**ACLARACIONES No. 1**  
**LICITACIÓN PÚBLICA OEI/LCT/06/2021**

En relación con el proceso de Licitación Pública No. OEI/LCT/06/2021 "OBRAS DE MEJORAMIENTO DE LAS SEDES GOBIERNO JOVEN, DEL INSTITUTO NACIONAL DE LA JUVENTUD UBICADOS EN LOS MUNICIPIOS DE: AHUCHAPÁN, SONSONATE, MEJICANOS, ILOPANGO, BERLIN, USULUTÁN, SAN MIGUEL Y SAN FRANCISCO GOTERA" a continuación damos respuesta a las solicitudes de aclaraciones recibidas:

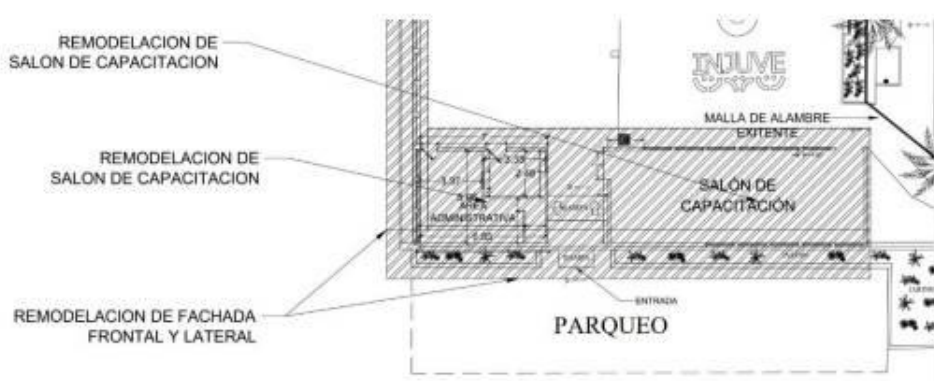
**Pregunta 1:** Para las Partidas de Red de Datos Indicar la metodología a utilizar para la canalización, o se deja a libre criterio del contratista

**Respuesta:** Los que van en espacio cerrado podrán ir en canaleta, los que van en espacio abierto van subterráneos según indicaciones.

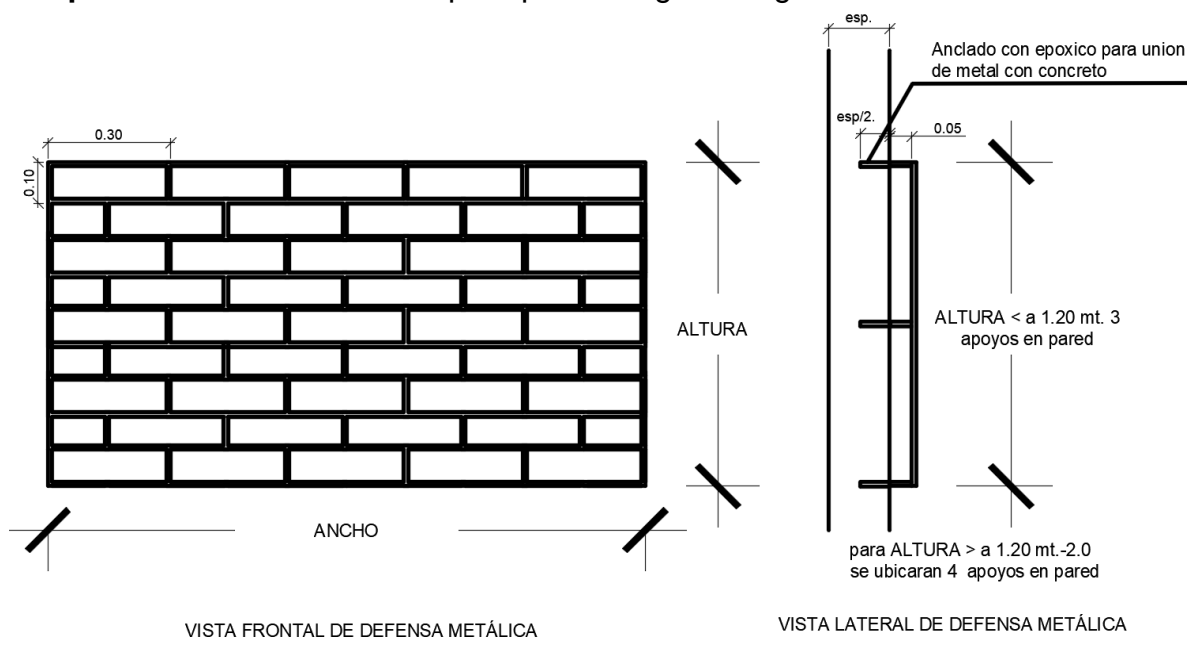
**Pregunta 13:** Partida 3.8. ¿Podrían proporcionar detalle de balcón? Ya que en planos no aparece tal detalle.

**Respuesta:** Adecuar a balcón para puerta según el siguiente entramado.

Ubicación de caja térmica 4.14

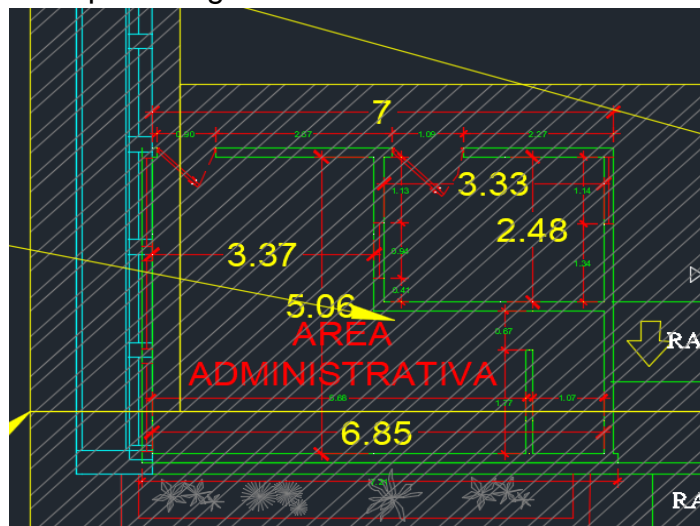
**Pregunta 28:** Partida 4.14: En los planos no aparece la ubicación de la red eléctrica existente donde se conectará esta caja térmica, así como dónde será instalada. Favor especificar los dos datos.

**Respuesta:** La red eléctrica existente de donde se conectará la caja térmica, se encuentra en el salón de coordinador y la ubicación de la nueva caja se indica en el esquema siguiente:
